Commission économique pour l'Europe**Comité des transports intérieurs****Forum mondial de l'harmonisation des Règlements
concernant les véhicules****Cent cinquante et unième session**

**Accord de 1958 – Examen de projets d'amendements
aux Règlements existants****Proposition de complément 5 à la série 11 d'amendements
au Règlement n° 13 (Freinage des poids lourds)****Communication du Groupe de travail en matière de roulement
et de freinage***

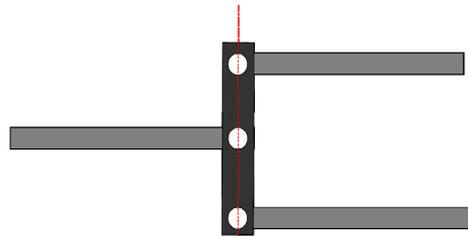
8.1.1 Les points pivots du compensateur doivent être en ligne droite avec le frein de stationnement en position desserrée.

Tous les points pivots du compensateur doivent être alignés

D'autres dispositions peuvent être employées, à condition qu'elles assurent des tensions égales dans les deux câbles arrière, même lorsqu'il existe des différences de course entre les câbles arrière.

«Figure 5A: Freins à transmission mécanique
(voir par. 2.3 de la présente annexe)

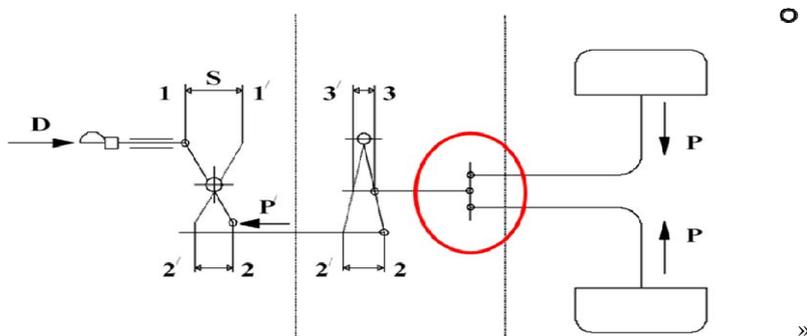
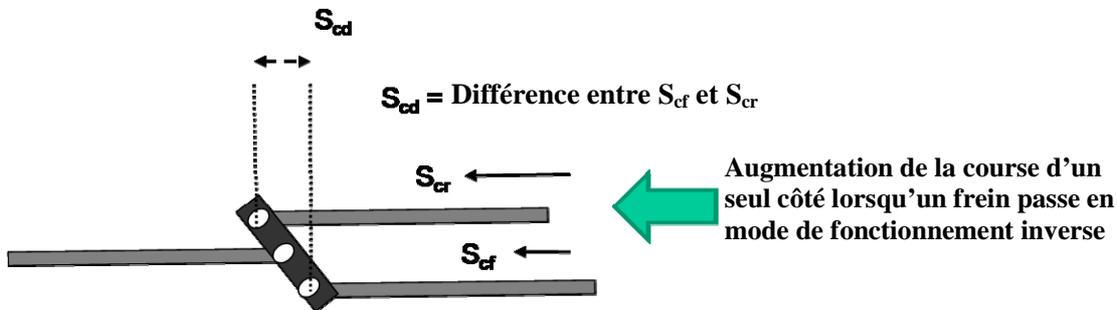
8.1.2 Les détails concernant la traction doivent être fournis, afin qu'il puisse être démontré que l'articulation du compensateur suffit à garantir l'application de tensions égales à chacun des câbles arrière. Le compensateur doit être suffisamment large pour faciliter les courses différentielles de gauche à droite. Les mâchoires de la chape d'attelage doivent aussi être suffisamment profondes par rapport à leur largeur afin qu'elles n'entravent pas l'articulation lorsque le compensateur n'est pas parallèle aux essieux.

La course différentielle au niveau du compensateur (S_{cd}) doit être calculée à l'aide de la formule suivante:

$$S_{cd} \geq 1,2 \cdot (S_{cr} - S_c')$$

$S_c' = S'/i_H$ (course au niveau du compensateur – fonctionnement en marche avant) et $S_c' = 2 \cdot S_B/i_g$

$S_{cr} = S_r/i_H$ (course au niveau du compensateur – fonctionnement en marche arrière).».
